VYSVĚTLENÍ ZADÁVACÍ DOKUMENTACE Č. 5

Název veřejné zakázky:	Fotbalový stadion Hradec Králové
Druh veřejné zakázky:	Stavební práce
Režim veřejné zakázky:	Nadlimitní veřejná zakázka
Druh zadávacího řízení:	Otevřené nadlimitní řízení
Název zadavatele:	Statutární město Hradec Králové
Sídlo zadavatele:	Československé armády 408, 502 00 Hradec Králové
IČO zadavatele:	00268810
Právní forma zadavatele:	801 - Obec nebo městská část hlavního města Prahy
Zastoupení:	prof. PharmDr. Alexandr Hrabálek, CSc.
Adresa profilu zadavatele:	https://www.tenderarena.cz/profily/hradeckralove

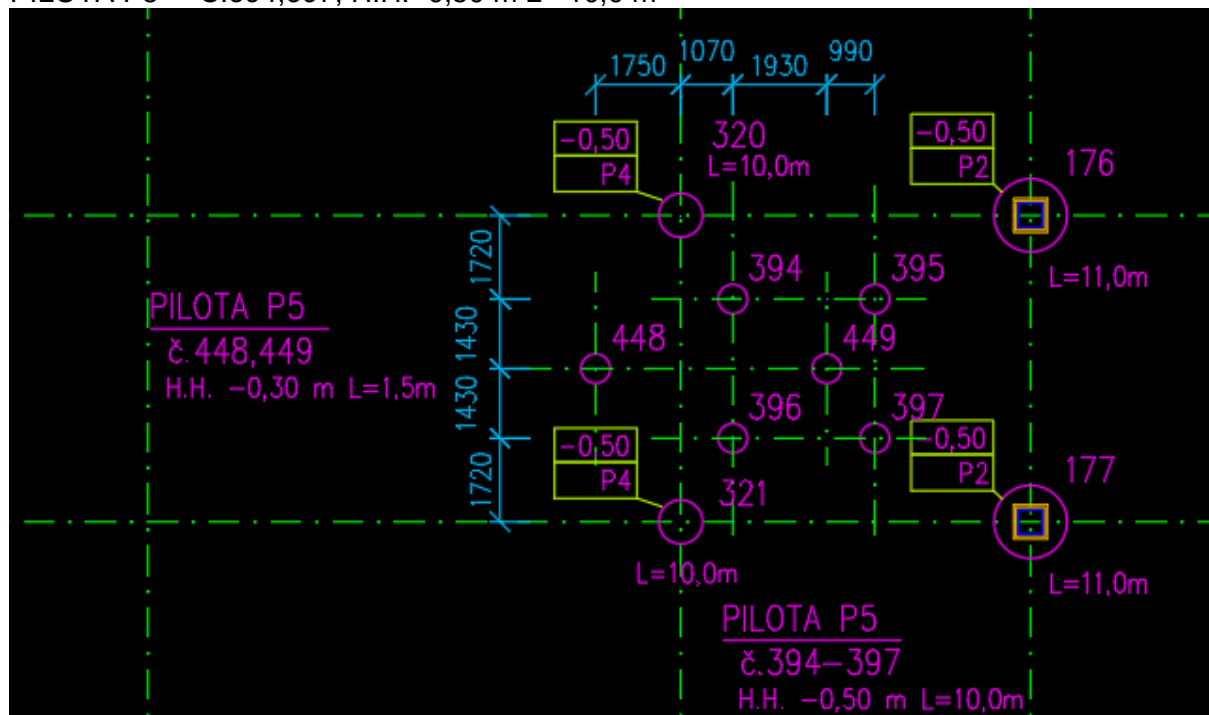
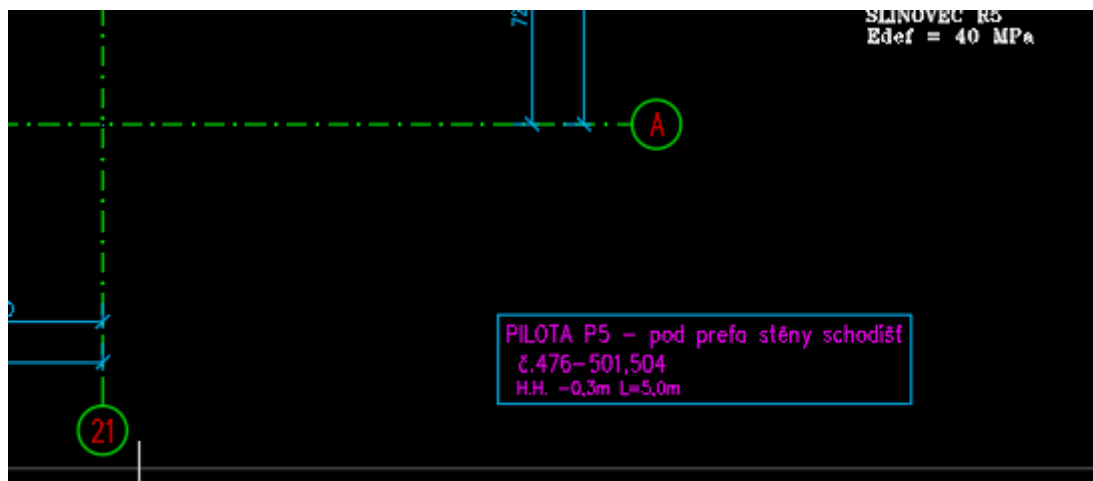
V plánu pilot jsou některé piloty bez označení délky. Mohl by zadavatel tyto chybějící délky doplnit?

U hlavních modulových pilot je délka psaná u každé piloty. Vpravo pod pilotou L=...m.

Pro skupiny pilot jsou dle čísel pilot vypsané délky pilot souhrnně např.:

PILOTA P5 Č.394,397, H.H. -0,50 m L= 10,0 m

Pro ostatní piloty typu P5, byla použita tabulka v pravé části pod plánem pilot:
